大洗研究所廃棄物管理事業変更許可申請における 審査会合の質問回答

令和4年8月12日

国立研究開発法人日本原子力研究開発機構
高速炉・新型炉研究開発部門 大洗研究所
環境保全部

核燃料施設等の新規規制基準適合性に係る審査会合(第444回)(令和4年6月6日)において、日本原子力研究開発機構大洗研究所廃棄物管理施設に係る事業変更許可申請について概要説明を行い、3件の質問事項を得た。

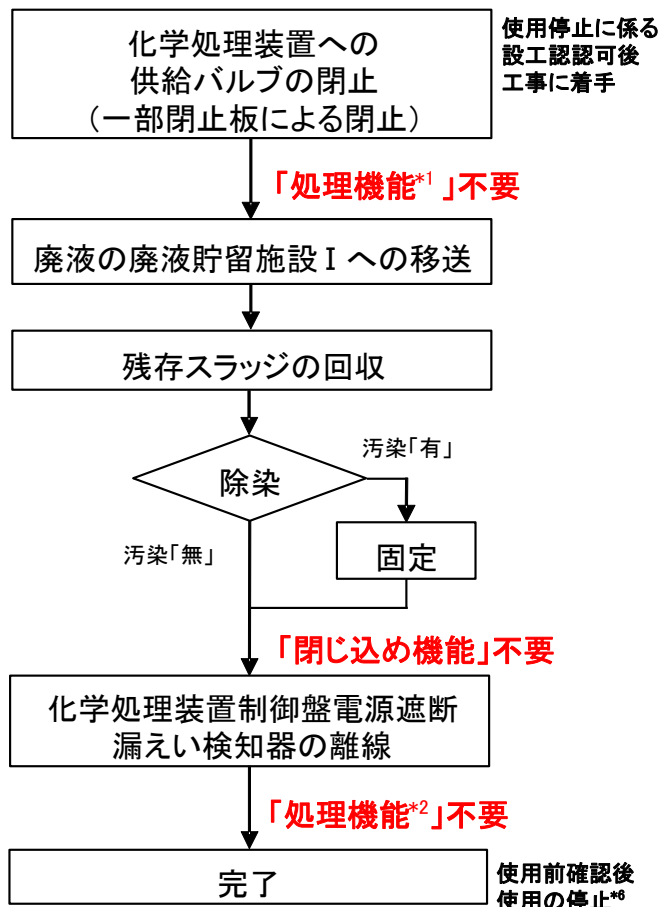
有機廃液一時格納庫及び化学処理装置(一部)の使用の停止について、今後の工事工程、方法及び設工認の申請時期を明確にすること。

有機廃液一時格納庫及び化学処理装置等の使用を停止する場合は、使用停止の措置に係る使用前確認が完了しなければ廃棄物管理施設の新規制基準の適合確認が完了しないことから、使用前確認は、新規制基準の適合確認の完了前もしくは同時とすることが必要である。

有機廃液一時格納庫の使用停止については、 $\beta \cdot \gamma$ 固体処理棟Ⅲの有機溶媒貯槽が液体廃棄物の受入れ施設として使用前確認を完了する前に工事に着手した場合、受入れ施設がなくなり、有機廃液の受入れができなくなる。受入れできない期間を可能な限り短縮するため、使用前事業者検査を他の設備と同時に受験できるように工事期間(約2か月)を考慮し、使用停止のための工事に着手する。
